DETERMINAZIONE DEL DIRIGENTE SERVIZIO VIA/VINCA 10 ottobre 2024, n. 560

IDVIA 823 - Istanza ex art. 27 bis del D.Lgs. 152/06 e ss.mm.ii. - Provvedimento Autorizzatorio Unico Regionale per il progetto di “Modifica sostanziale Discarica Lotto III Linea Ambiente sito in Comune di Grottaglie, Località Torre Caprarica, Prov. Taranto - Interventi progettuali relativi alla realizzazione della copertura definitiva per l’adeguamento dei profili finali della discarica alle MTD di settore considerando i nuovi profili di conferimento rifiuti determinati dal decadimento della D.D. n. 45/2018 e introduzione dell’operazione R1 di recupero energetico del biogas”.

Proponente: LINEA AMBIENTE Srl

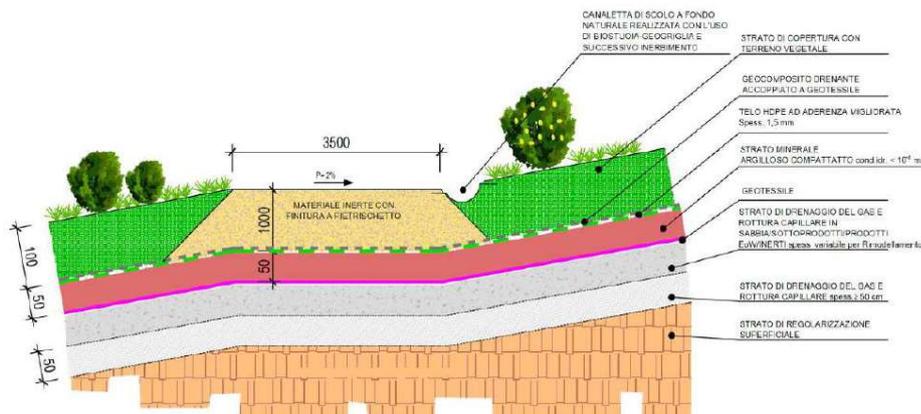
- **rimodellamento della copertura superficiale finale:** nello stato di fatto i comparti sono provvisti di un sistema di copertura provvisoria con una geomembrana in HDPE posta sopra allo strato di drenaggio e rottura

capillare del biogas, di spessore minimo di 0,50 m, per il contenimento, mediante l'aspirazione forzata, del rilascio di biogas in atmosfera, dell'infiltrazione delle acque meteoriche e per consentire la stabilizzazione del corpo rifiuti. Il progetto prevede il rimodellamento dell'intera discarica attraverso l'apporto di circa 393.000 m³ di materiale a matrice inerte (quale ad esempio terre e rocce da scavo, sabbia, sottoprodotti, eventuali prodotti End of Waste), per costituire lo strato di drenaggio e rottura capillare del biogas di spessore variabile. Lo strato superficiale di copertura sarà realizzato con uno spessore minimo di 1 m di terreno vegetale (195.000 m³) per favorire lo sviluppo delle specie vegetali selezionate per il ripristino ambientale;

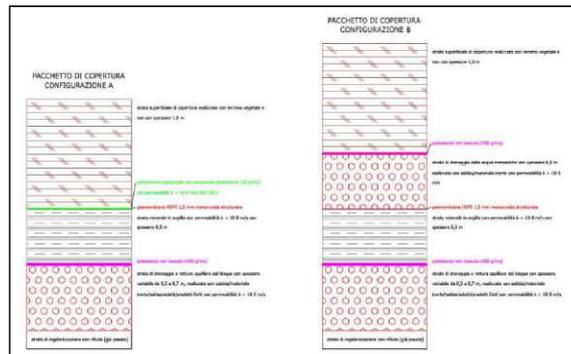
Secondo quanto riportato a § 3.3 *Sequenza costruttiva di progetto*, il Gestore dichiara che per lo strato di drenaggio e rottura capillare saranno impiegati materiali quali “terre e rocce da scavo (intese come sottoprodotti), inerti riciclati (End of Waste) e inerti naturali provenienti da cave autorizzate. Per quanto riguarda le caratteristiche granulometriche previste per i materiali costituenti lo strato in esame, con riferimento alla classificazione delle terre di cui alla norma UNI 11531-1 di recente emanazione, saranno di norma ammessi materiali rientranti nei Gruppi A1 (sottogruppi A1-a e A1-b), A2 (sottogruppi A2-4 e A2-5) e A3. Considerato che lo strato presenta spessori variabili tra 0,5 m e 7 m circa, per la formazione di strati fino a 0,5 m verranno privilegiati materiali appartenenti ai Gruppi A1 e A3; al di sopra di questo, si potrà far maggiormente ricorso a materiali granulometricamente ricadenti nel Gruppo A2 (sottogruppi A2-4 e A2-5). È fatto salvo il rispetto di tutte le altre norme di settore applicabili ai materiali inerti da utilizzare (UNI EN 13242, d.P.R. 13/06/2017 n. 120 ecc.). Al paragrafo 5.6.2 del documento GROA01V02F02DI00000AE002R00_PR-D04 Relazione geotecnica sono riportati, ai fini delle verifiche di stabilità previste dalla normativa vigente, i parametri geotecnici caratteristici dei materiali costituenti lo strato in argomento e quelli di tutti gli altri materiali da utilizzare per la formazione dello strato di copertura finale della discarica”. Nello specifico, nell’elaborato GROA01V02F02DI00000AE002R00_PR-D04 Relazione geotecnica, sono state determinate le caratteristiche geotecniche dello Strato superficiale di copertura con terreno vegetale (sp. 1 m), dello Strato minerale in argilla (impermeabilizzazione) (sp. 0,5 m), e dello Strato di drenaggio e rottura capillare del biogas (sp. 0,5 - oltre 7 m) che, prima della loro stesa, dovranno essere sottoposti ad “adeguate prove in sito e/o di laboratorio, così da confermare le ipotesi parametriche assunte in questa sede”. Stante quanto appena riportato, si condivide la necessità di sottoporre i materiali costituenti lo strato di copertura con terreno vegetale, lo strato minerale in argilla e lo strato di drenaggio e rottura capillare del biogas ad adeguate prove in sito e/o di laboratorio. In particolare, si ritiene che gli stessi debbano essere sottoposti a controlli periodici, atteso che potrebbero sussistere eterogeneità tali da rendere determinati lotti o porzioni di lotto non utilizzabili. Si ritiene inoltre necessario che vengano predisposti idonei campi prova utili verificare la permeabilità in sito ottimale, secondo le prescrizioni di cui al § 2.4.3 *Copertura superficiale finale* dell’Allegato 1 del D. lgs. 36/03 e ss.mm.ii..

Al **54** Dimensionamenti acque meteoriche di ruscellamento il Proponente dimensiona le opere idrauliche per il drenaggio delle acque meteoriche provenienti dal ruscellamento superficiale della discarica; tuttavia, descrive che: *“Le geometrie proposte per le canaline di progetto sono indicative e laddove si rendesse necessario, sarà possibile introdurre manufatti idraulici differenti da quelli proposti ma comunque in grado di garantire il drenaggio delle portate previste.”* Atteso che il Proponente ha calcolato, per ogni canaletta proposta, l'altezza idrica, l'area bagnata, il perimetro bagnato, il raggio idraulico, la portata smaltibile e la velocità, **si chiede all'AC di prescrivere** al Proponente che l'utilizzo di manufatti idraulici differenti da quelli proposti devono essere subordinati alla verifica della portata smaltibile e della velocità che si instaura nella canalina, che in ogni caso dovrà essere superiore a 0,3 m/s al fine di evitare pericolo di sedimentazione di sabbie o di altri materiali.
